Parecer Técnico

Ruptura do Conduto Forçado Álvaro Chaves (20/02/2013)

Comissão de Especialistas constituída pelo CREA-RS

Abril/2013

Figura 2 – Croqui do CFAC mostrando restrição de jusante e ampliação de condutos à montante

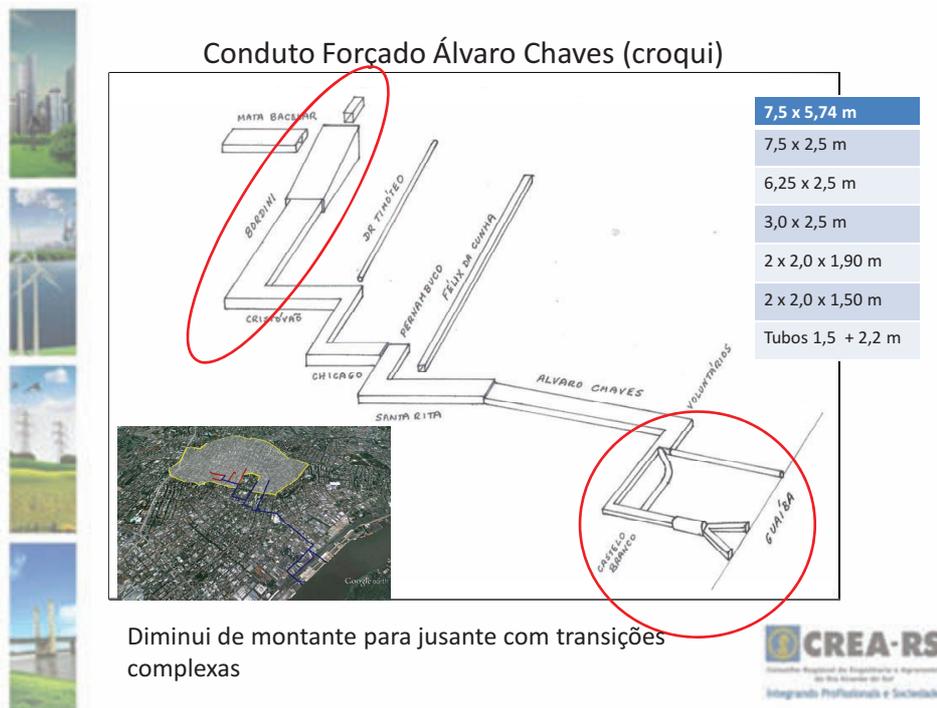
A página 37 do relatório DEP (2002) sobre a Alternativa 1 (ampliação de condutos) esclarece que “A única observação que merece destaque nesta alternativa é a necessidade de utilização do trecho 25 (rua Cel. Bordini) como prolongamento do CFAC, pois se observou que, para as cotas do Guaíba simuladas,

podem ocorrer situações em que a linha piezométrica esteja acima da cota do terreno, fazendo com que haja água nas ruas“. O trecho 25 considerava o trecho da Cel. Bordini da altura da Mata Bacelar até a galeria prevista na Marquês do Pombal.

Portanto, no âmbito do TDR, ao qual o estudo DEP (2002) é solidário em sua alternativa 1, é inequívoco que o trecho da Bordini entre Mata Bacelar e Marquês do Pombal deveria ser considerado como conduto forçado preparado para resistir a pressões internas de 13 mca. As dimensões citadas eram de uma galeria de 2 x 2,5m x 2,5m.

5.2.1 Uma das possíveis situações geradoras de pressões extremas no CFAC trecho da Bordini.

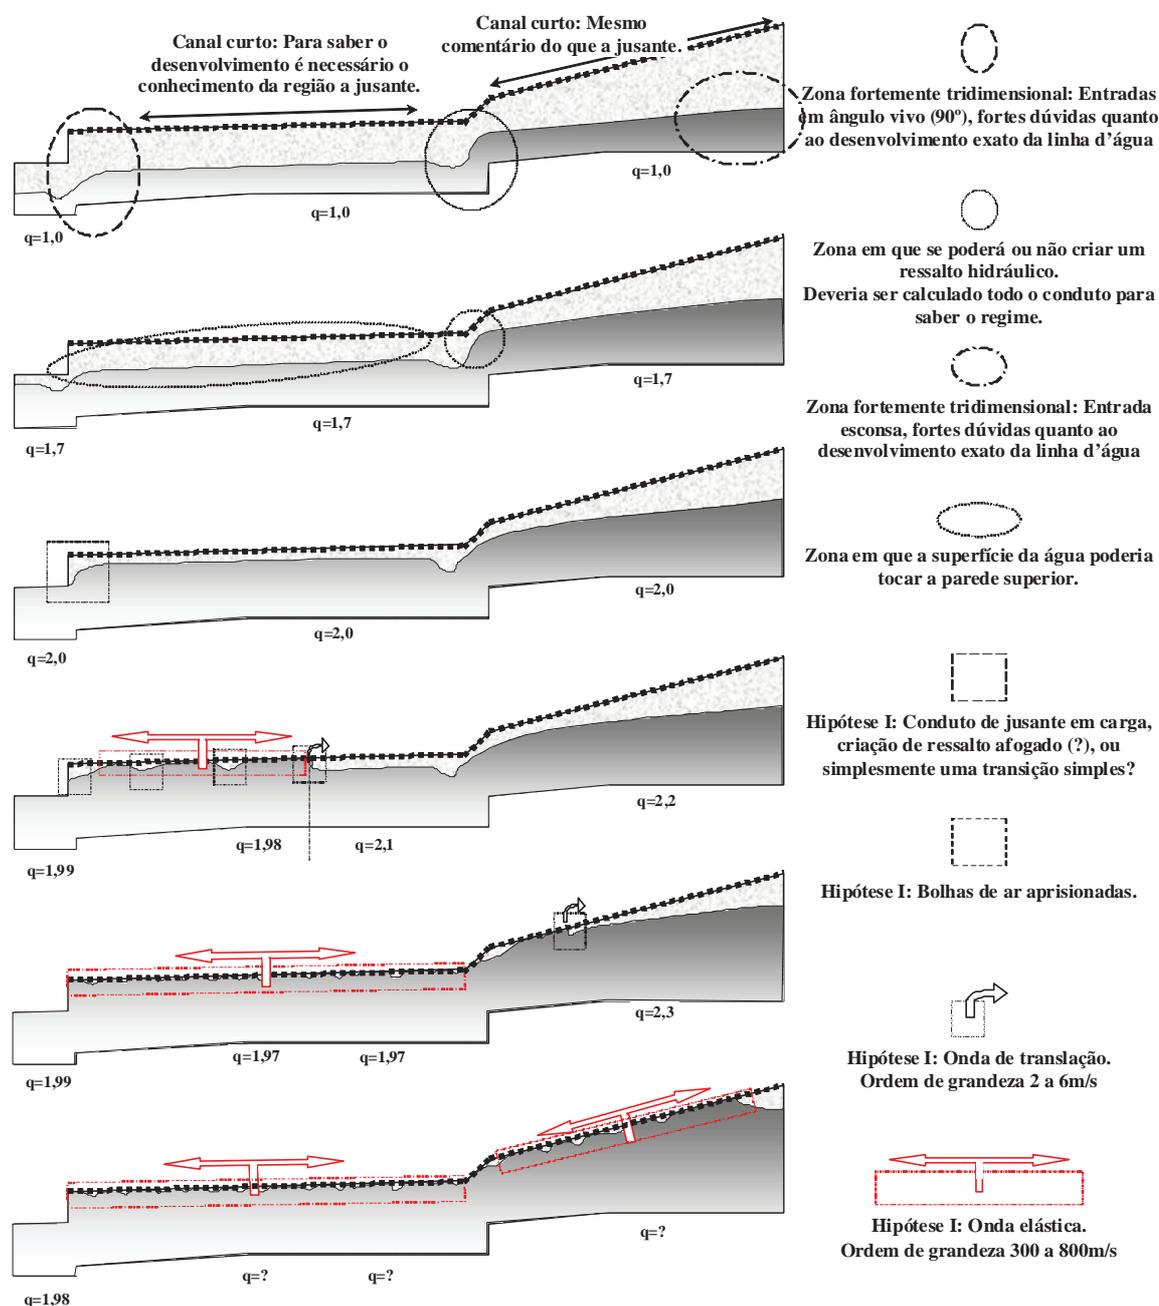
Para ilustrar a complexidade hidráulica gerada como projeto construído da galeria (conduto forçado) da Bordini, mostra-se a figura a seguir com uma das possíveis situações que desencadearam as pressões extremas que romperam o CFAC.

Obra na Rua Bordini

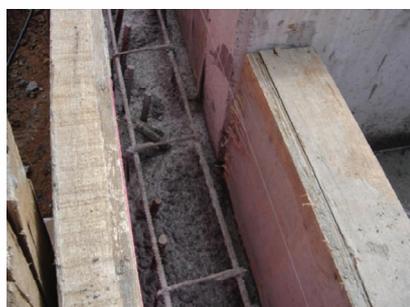
Comentário da Comissão : aspecto da concretagem de parede diafragma na Rua Bordini mostra insuficiência na ferragem de espera para engaste da laje superior (tampa)
